改善箇所説明図 ⑤

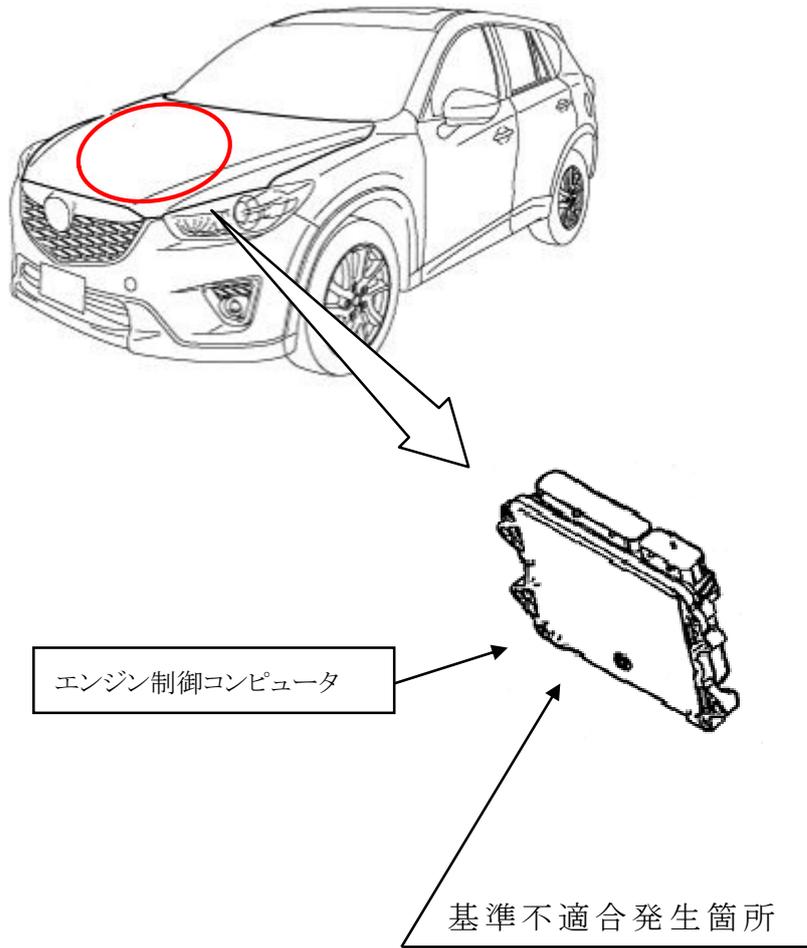
ディーゼルエンジンにおいて、過回転制御が不適切なため、アクセル全開等の際、吸気経路内のブローバイガスに含まれるオイルが燃焼室内で燃焼し、エンジン回転が上昇することがある。そのため、エンジンの潤滑が不足して焼き付き、最悪の場合、エンジンが破損するおそれがある。

全車両、制御プログラムを対策プログラムに修正する。

識別：左リヤ・ドア・ロア・ヒンジ取付ボルト(上側)の頭に白ペンを塗布する。
